Analyse des conséquences de l'anomalie des calottes de la cuve du réacteur EPR de Flamanville sur leur aptitude au service

Analyse de la représentativité des pièces sacrificielles

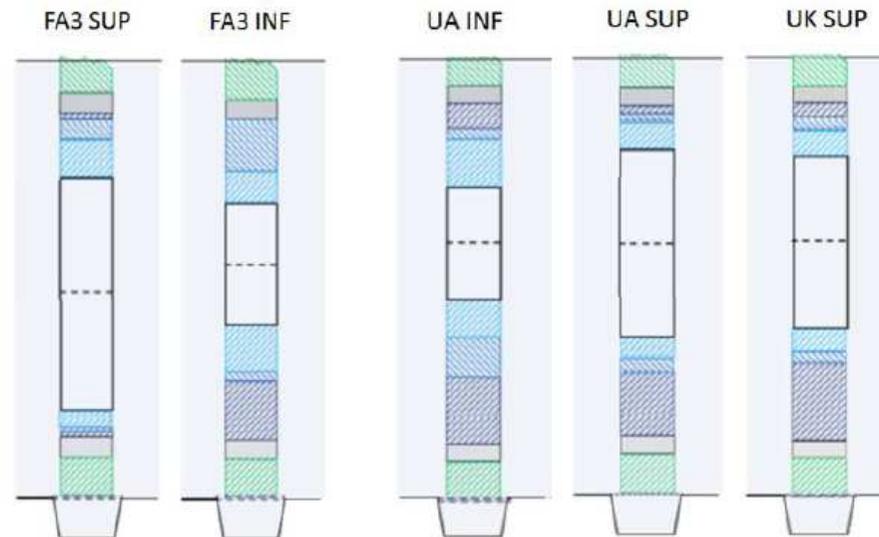
- Analyse des paramètres influençant les valeurs de carbone et la position de la zone ségrégée
- Paramètres de coulée et de solidification du lingot
- Paramètres et données de forgeage
 - Différence sur une des opérations de forgeage sur FA3 sup (écrasement de la partie centrale de la pièce)
 - Conséquences sur la profondeur et l'étendue de la ségrégation faibles

- **La position des calottes sacrificielles est plus pénalisante que celle des calottes FA3, vis-à-vis de la présence de ségrégations positives résiduelles en tête**
- **Pas d'écart susceptible de conduire à des différences significatives de la teneur maximale en carbone et de la répartition de la zone ségrégée dans les lingots**

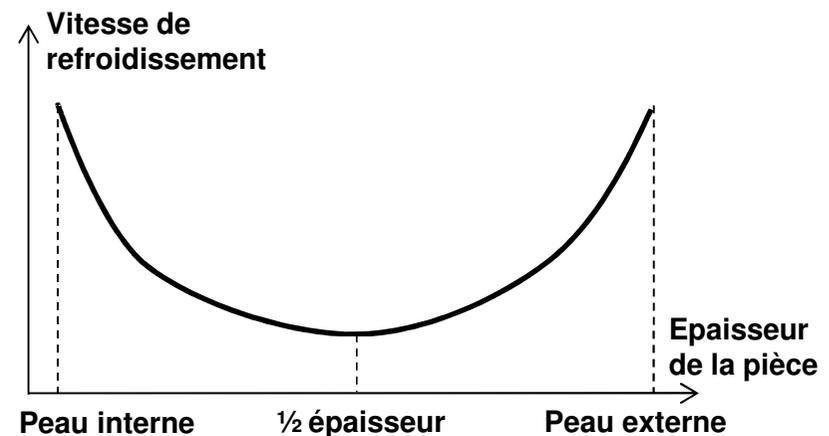
- Conditions de réalisation de l'opération de trempe (temps de transfert four-bain, fluide de trempe, agitation du bain de trempe)
- Épaisseurs des pièces

→ Areva NP utilise ces données pour estimer la vitesse de refroidissement de la pièce
